KUULUTUS

PÄÄTÖS KAIVOSPIIRIN LAKKAUTTAMISESTA

Kaivospiirin nimi	Haapaluoma
KaivNro	1963
Kaivospiirin pinta-ala	13,67 ha
Kaivospiirin sijainti	Seinäjoen kaupunki, Peräseinäjoen kylä
Kaivoskivennäinen	Maasälpä
Kaivoskirja annettu	30.12.1968

Turvallisuus- ja kemikaalivirasto antaa kaivoslain (621/2011) nojalla Perusmaa Ky:lle kaivostoiminnan lakkauttamispäätöksen koskien Haapaluoma -kaivospiiriä (KaivNro 1963). Päätöksellä Haapaluoma -kaivospiiri lakkautetaan.

Kuva 1. Kaivospiirin itäpään kiinteistökartta.

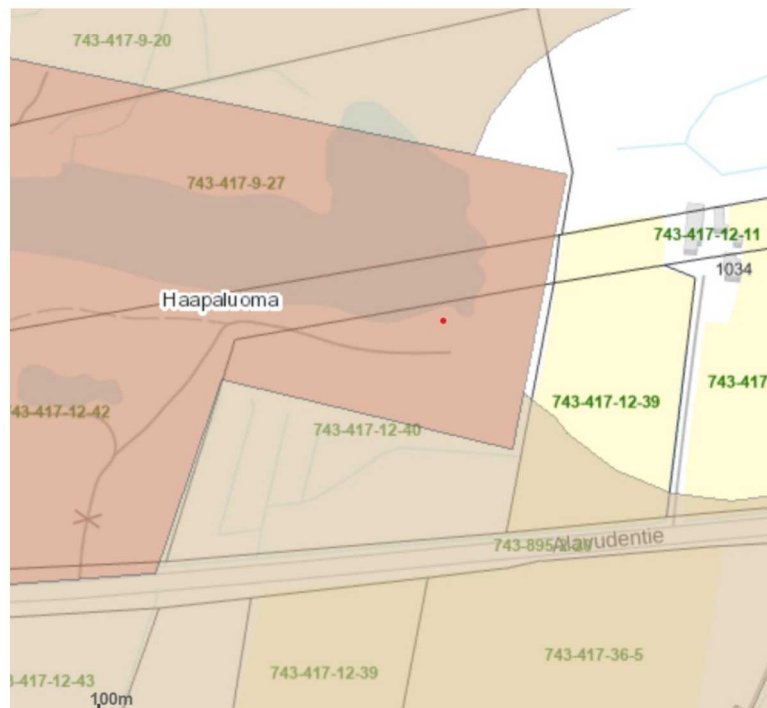
Turvallisuus- ja kemikaalivirasto käsitteli asiaa Maanmittauslaitoksen kanssa palaverissa 20.10.2022. Palaverissa tarkasteltiin kaivospiiritoimituksessa toimitetun kaivospiirin rajan oikeellisuutta. Palaverin lopputuloksena todettiin, että kaivospiirin raja ei yllä kiinteistölle 743-417-12-11 eikä myöskään kiinteistöllä 743-417-12-39 tai sen tuntumassa sijaitsevaan ojaan, jota veden ohjaamiseksi tarvitaan.

Turvallisuus- ja kemikaalivirasto esitti Perusmaa Ky:lle, että oja kaivettaisiin kiinteistölle 743-417-12-42 siten, että ojan pääty menisi pieneltä matkalta

kaivospiirin ulkopuolelle yhtyen olemassa olevaan ojaan, joka sijaitsee kiinteistöjen 743-417-12-11 ja 743-417-12-39 yhtymäkohdassa tai näiden tuntumassa. Turvallisuus- ja kemikaaliviraston ja Perusmaa Ky:n välisessä katselmuksessa 14.11.2022 päädyttiin siihen, että Perusmaa Ky laatii asiasta suunnitelman tältä pohjalta, koska suunnitelman arvioitiin olevan toteuttamiskelpoinen.

Turvallisuus- ja kemikaalivirasto esitti kuulemisasiakirjoissa Hahkala -kiinteistön vettymisongelman poistamiseksi Perusmaa Ky:n suunnittelija Kimmo Halmisen laatiman suunnitelman, jossa avo-oja kaivettaisiin kaivospiirissä sijaitsevalle kiinteistölle 743-417-12-42. Suunnitelman mukaan avo-ojan pääty yhtyisi kaivospiirin ulkopuolella kiinteistöjen 743-417-12-11 ja 743-417-12-39 yhtymäkohtaan tai sen tuntumassa sijaitsevaan ojaan (jota perattaisiin Alavudentien ojaan saakka veden virtauksen varmistamiseksi), joka edelleen jatkuu Alavudentien ojaan. Kaivettavan avo-ojan kokonaispituus kiinteistölle 743-417-12-42 tulee olemaan 55 m ja se on sen yläpäästä noin metrin levyinen. Lopullinen ojan syvyys määräytyy työn edetessä ja kun korkomittaukset on tehty. Avo-ojan sijainti pyritään toteuttamaan suunnitelman mukaan, mutta kuitenkin niin, että sen sijainti ei ulotu kiinteistön 743-417-12-40 puolelle.

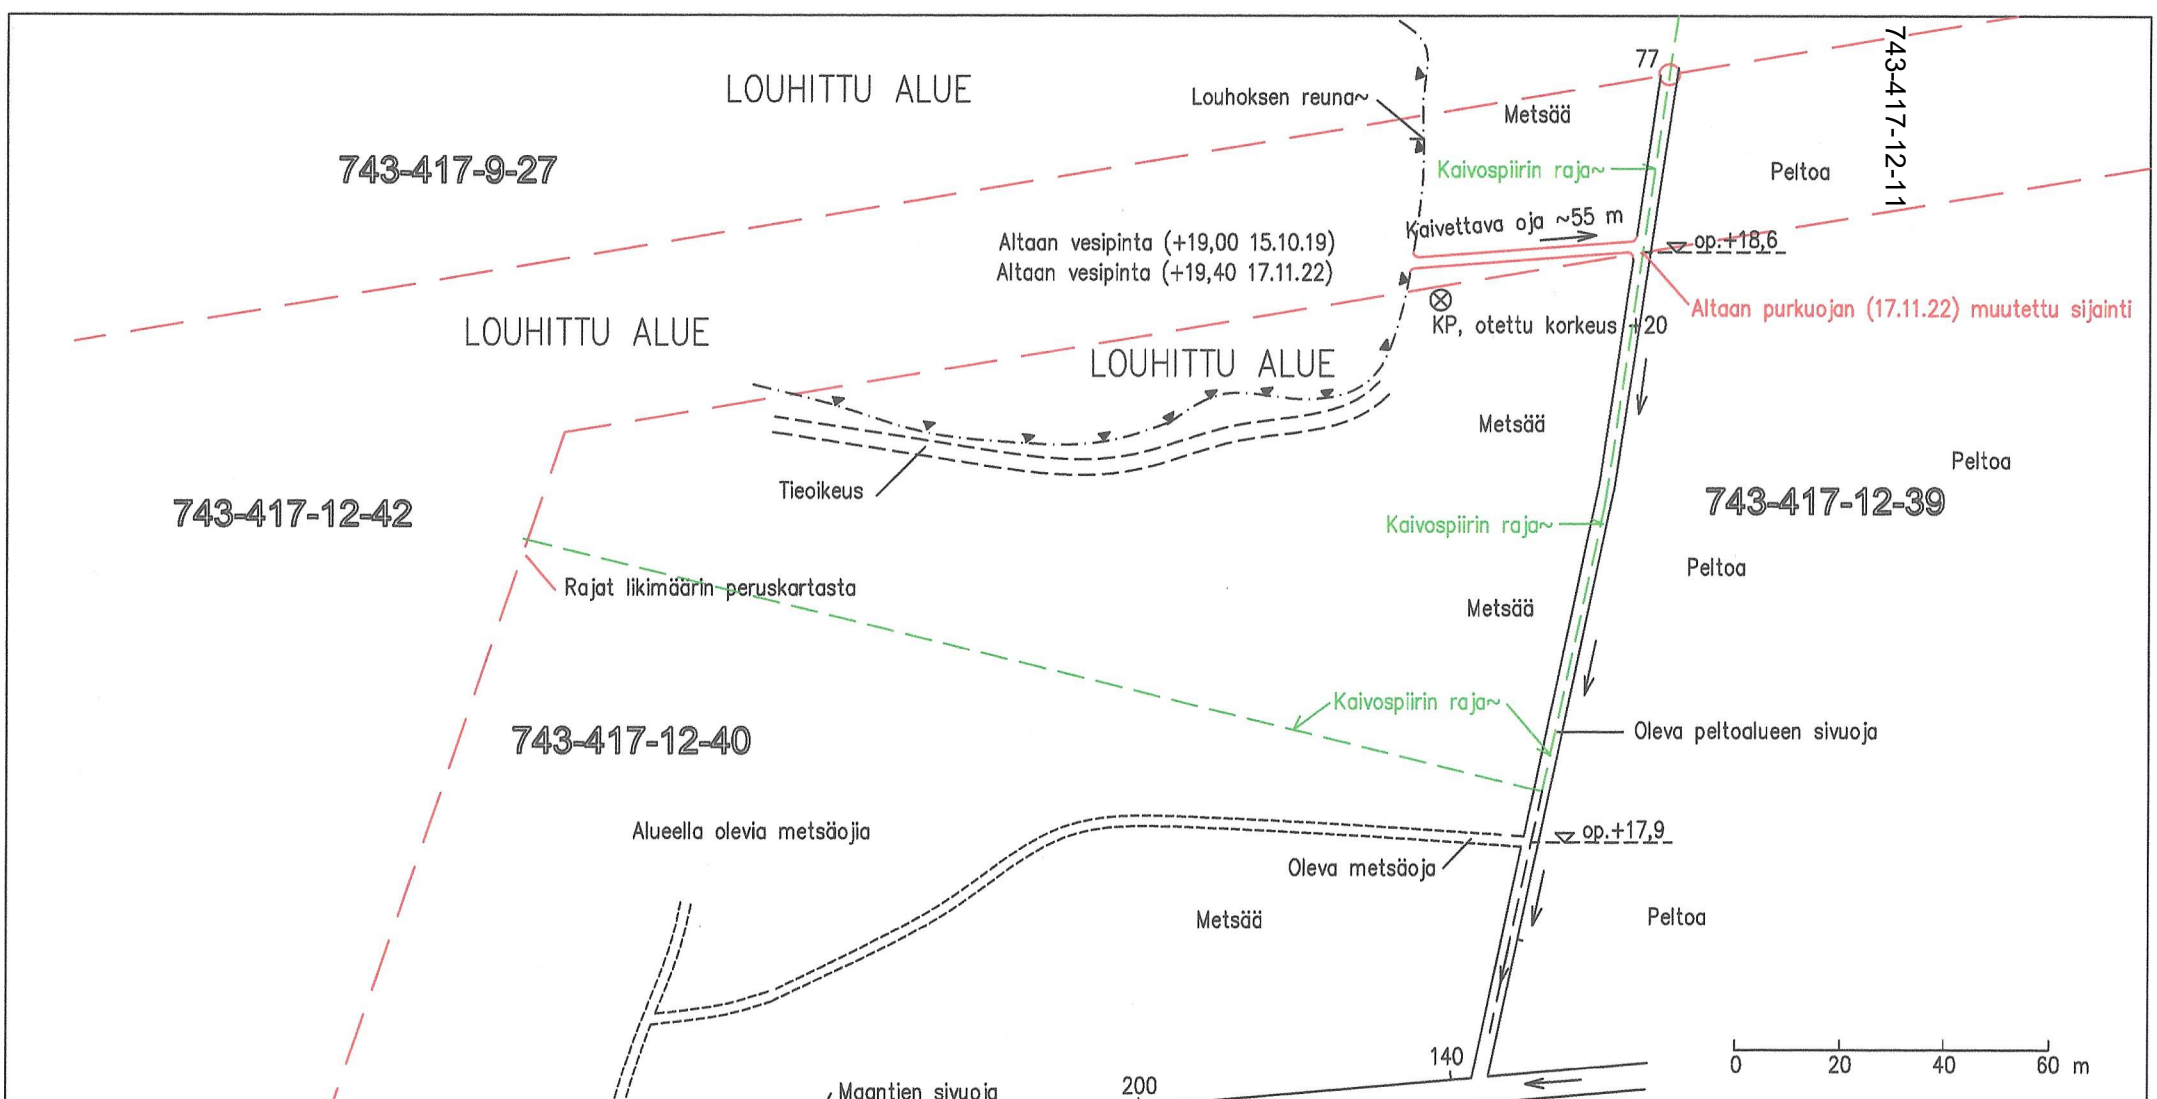
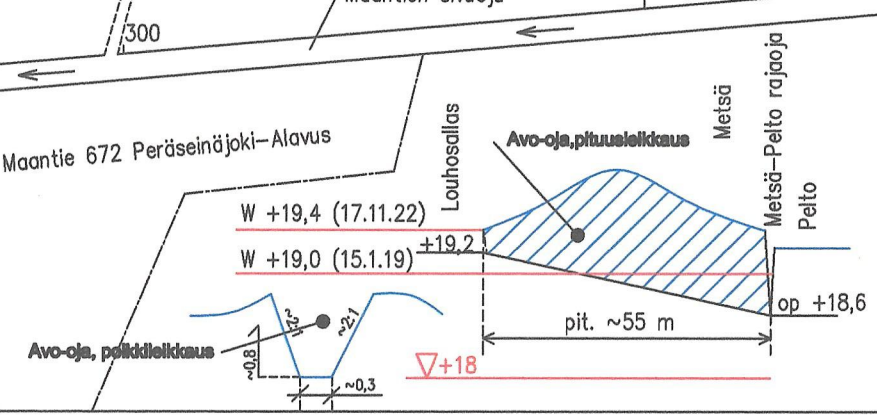
"ELY-keskus toteaa, että 28.11.2022 päivätyn kuulemisasiakirjan liitteenä oleva Perusmaa Oy:n suunnitelma on toteutuskelpoinen.

” Yhdymme kaivosviranomaisen näkemykseen, että tarkoituksena ei ole avolouhoksen vedenpinnan säätely, vaan vettymisongelman poistaminen louhoksen itäpäästä kiinteistöltä Hahkala 743-417-12-42.”

Turvallisuus- ja kemikaalivirasto korjaa edellä esitettyä siten, että vettymisongelma ei ole kiinteistöllä 743-417-12-42 vaan kiinteistöllä 743-417-12-40.

Turvallisuus- ja kemikaalivirasto pyytää huomioimaan, että avo-ojan pääty yhtyisi kaivospiirin ulkopuolella kiinteistöjen 743-417-12-11 ja 743-417-12-39 risteyskohtaan.

Karttapohja: Peruskartta MML
 Kuivatusojan sijaintia muutettu 17.11.22/KHa
 Korkeuskiintopiste kivi (punainen maalikohta), otettu korkeus +20

Kiinteistön 743-417-12-40 vettymisongelman poistamiseksi kaivospiirin haltijan tulee omalla kustannuksellaan kaivaa avo-oja kiinteistölle 743-417-12-42 louhoksen itäpäästä kiinteistöjen 743-417-12-11 ja 743-417-12-39 yhtymäkohtaan päättyen liitteessä 1 esitetyn ojan sijaintikartan mukaisesti. Kaivuutöiden aloittamisesta tulee ilmoittaa yllämainittujen kiinteistöjen omistajille. Liitteessä 1 esitetystä kartasta Manninen -niminen kiinteistö 743-417-12-17 on kartan laatimisen jälkeen muuttunut Kaunisto -nimiseksi kiinteistöksi 743-417-12-11. Turvallisuus- ja kemikaalivirasto on korjannut karttaa tältä osin 28.2.2023.

Oja pyritään suunnitelman mukaan sijoittamaan lähelle kiinteistön rajaa ja huomioiden, että 743-417-12-42 kiinteistön omistajalle ojasta aiheutuu mahdollisimman vähän haittaa.

Ojan lopullisessa sijoittamisessa huomioidaan, että kaivettavaan ojaan (noin metrin levyinen) katsotaan kuuluvan vesilain 5 luvun 10 §:n mukaan uoman kummallakin puolella yhden metrin levyinen piennar. Maan laatu ei Turvallisuus- ja kemikaaliviraston maastokatselmuksen perusteella vaadi leveämpää piennarta.
